宁波奥德普电梯部件有限公司
NINGBO AODEPU ELEVATOR COMPONENTS CO., LTD.

铜块1

OX-17-1

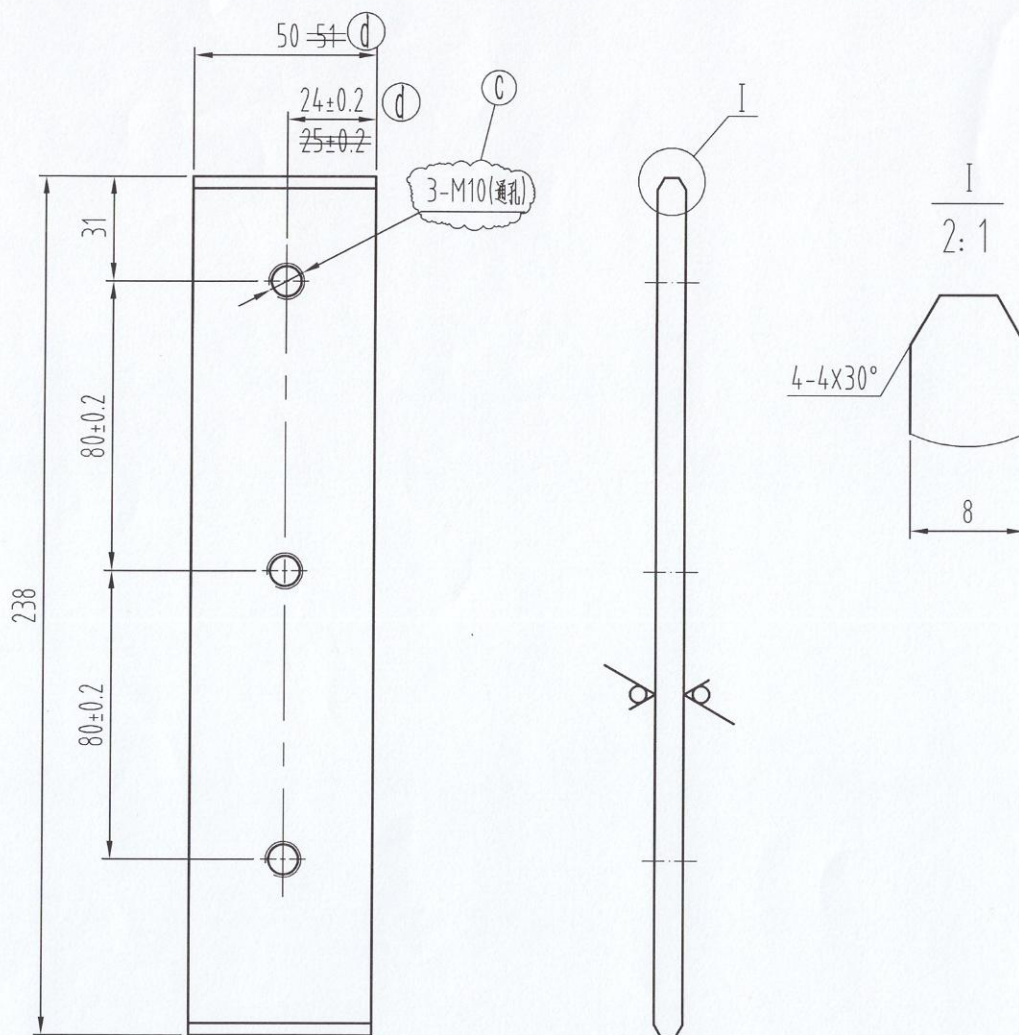
①	2	51更改为50, 25±0.2更改为24±0.2	叶辉	2024.4.18
②	1	增加中间孔	叶辉	2022.4.18
标记	处数	更改内容	签名	年月日
